# Ministero della Transizione Ecologica

Commissione Tecnica di Verifica dell'Impatto Ambientale – VIA e VAS

**Parere n. 292 del 4 luglio 2022**

<b>Progetto:</b>	<p><i>VIA ex art. 23 del D.Lgs. 152/2006 e Verifica PUT ex D.P.R. 120/2017</i></p> <p><i>Nuovo collegamento ferroviario stazione di Bergamo – Aeroporto Orio al Serio. Lotto 1: Nuova linea Bergamo – Orio al Serio con modifiche alla radice EST del PRG di Bergamo e del PRG di Orio al Serio. Progetto Definitivo</i></p> <p><i>ID VIP 5609</i></p>
<b>Proponente:</b>	<p><i>R.F.I. RETE FERROVIARIA ITALIANA S.P.A.</i></p>

**Figura 13– Tavola di Progetto e sezione con inserimento del bosco lineare (osservazione Parco dei Colli di Bergamo)**

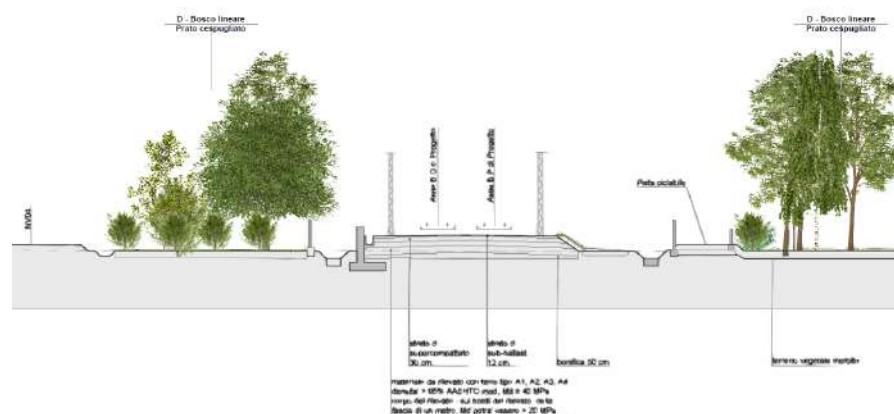
Con riferimento all’ultima osservazione elencata, è utile qui riportare la proposta progettuale di bosco lineare inserita sulla planimetria di progetto e una sezione tipo dalla quale si evince la tipologia dell’intervento inserita nell’osservazione a titolo esemplificativo.
